Kópavogur - Nýtt deiliskipulag - Göngu- og hjólastígur um Kópavogsháls

Umsögn um: Göngu- og hjólastígar um Kópavogsháls.

Efni: Tillaga að nýju deiliskipulagi göngu- og hjólastígs um Kópavogsháls. Forkynning.

Mynd 1: Tillaga að færslu stígs í vestur til að laga stígamót við undirgöng (gular örvar). Svæði A verði stækkað til að hjólandi úr undirgöngum komist á jafnsléttu til að fá stígsýn áður en haldið er um stígamót, beygt eða haldið áfram.

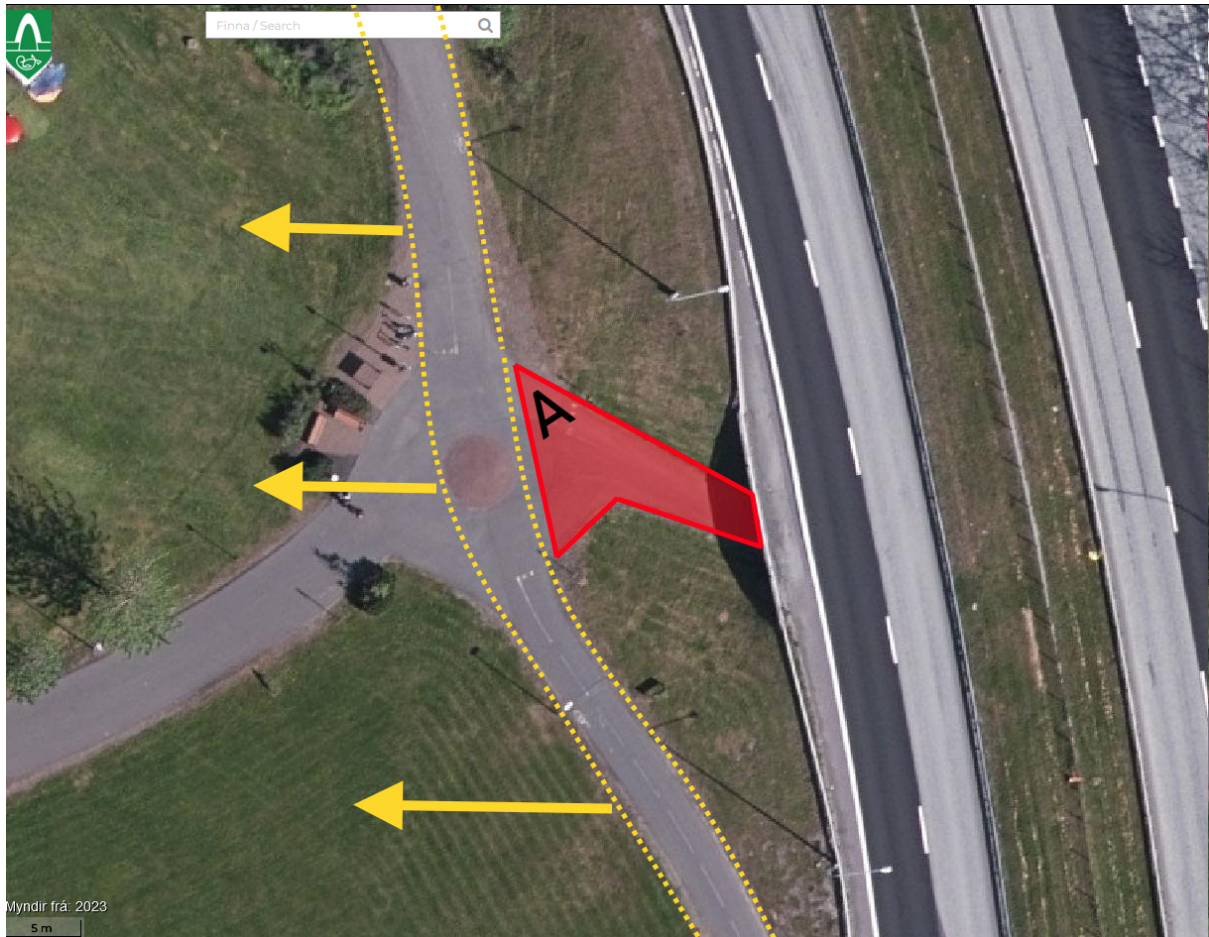
LHM telur þó að það væri betra að að hnika neðsta hluta stígsins í vestur frá stígamótum við Kópavogstún fram yfir stígamótin neðst við undirgöng í botni

Kópavogs til að skapa öruggari stígamót og draga úr sveigjum á stíg á vandasömum stað neðst í brekkunni við Kópavogstún (mynd 1).

Pláss þarf að vera fyrir umferð upp úr undirgöngum að komast upp á jafnsléttu til að fá almennilega stígsýn í allar áttir á stígamótum áður beygt er eða haldið áfram. Þá ætti að hafa í huga að fullbúnir stofnstígar úr austurhluta Kópavogs meðfram Fífuhvamsvegi og úr Kópavogsdal munu í framtíðinni eiga leið um þessi undirgöng og stígar út á Kársnes og til Garðarbæjar munu tengjast þarna og því þarf að byggja til framtíðar vönduð stígamót þarna.
